CONCOURS POUR LE BATIMENT « DES CONCIERGES », A LAUSANNE

Concours pour l'étude d'un bâtiment destiné à remplacer celui dit « des concierges », Cité-Devant, n° 5, Lausanne.

Rapport du Jury.

Projet « Maisonneur Abraham de Crousaz » (M. Epitoux).
Vue prise du point D.

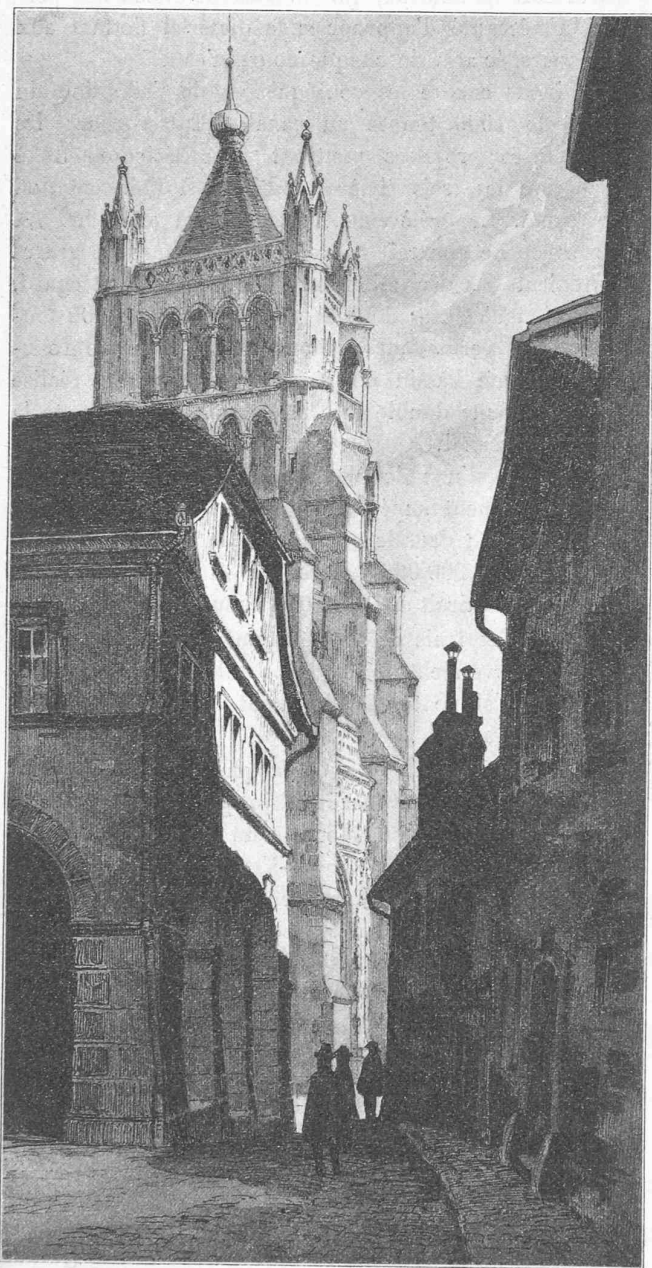
N° 10 (*Maisonneur Abraham de Crousaz*). Projet intéressant et très bien présenté. L'idée de loger, au rez-de-chaussée, un musée lapidaire, est heureuse. Il y a un hors d'échelle entre les arcades des faces sud et ouest et le raccord des dites façades serait, de ce fait, à revoir. L'auteur attire l'attention sur la vue que l'on a, de la cour de l'Académie, sur la tour de la Cathédrale, par une perspective pleine de charme.

Projet « Vulatur » (M. Guignet).

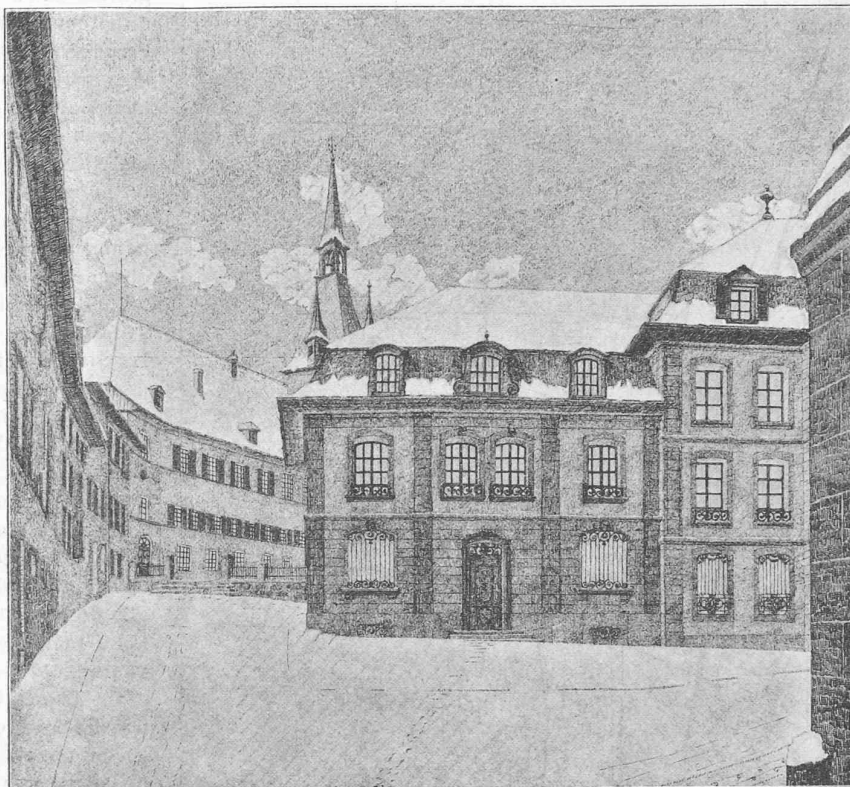
N° 19 (*Vulatur*). Projet pouvant devenir intéressant par un complément d'étude. La vue perspective donne bien l'idée de la destination du bâtiment dans l'esprit du programme. Le bâtiment n° 6 (Préfecture) conserve, de cette manière, tout son intérêt et l'ancienne Académie se trouve bien dégagée.
